I Результаты обследования:

**1. Территории, прилегающей к зданию (участка) МДОУ
детский сад № 25 «Ромашка»**

356012 Ставропольский край, Новоалександровский район, ст. Расшеватская, ул. Первомайская, 1.
(наименование объекта, адрес)

ΦΟΤΟ 3

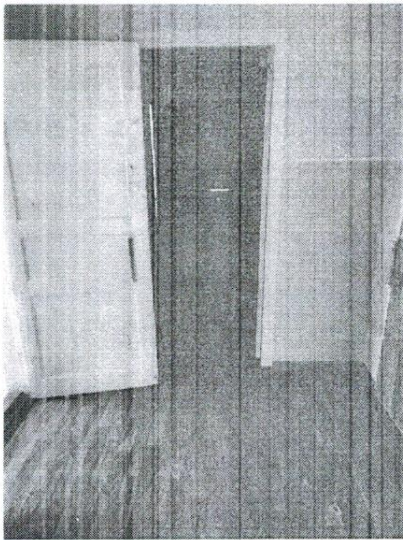
3.2	Лестница (внутри здания)	есть	-	3	Ширина марша менее 1,35 м	все		Технически решения невозможны
3.3	Пандус (внутри здания)	нет			Отсутствие пандуса	К		Технически решения невозможны

ΦΟΤΟ 7

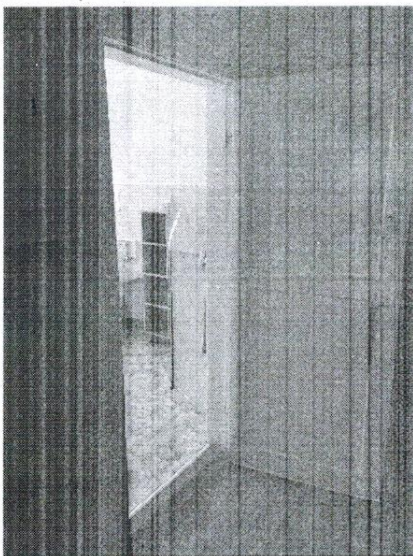
3.4	Лифт пассажирский (или подъемник)	нет			Отсутствие лифта	К		Технически решения невозможны
3.5	Дверь	есть	-	7,8	Отсутствие информирующих обозначений помещений рельефными знаками, отсутствие противобударной полосы на нижней части полотна	С К К	Оснастить информацией, нанести противобударную полосу на высоте не менее 0.3 м от уровня пола	ТР
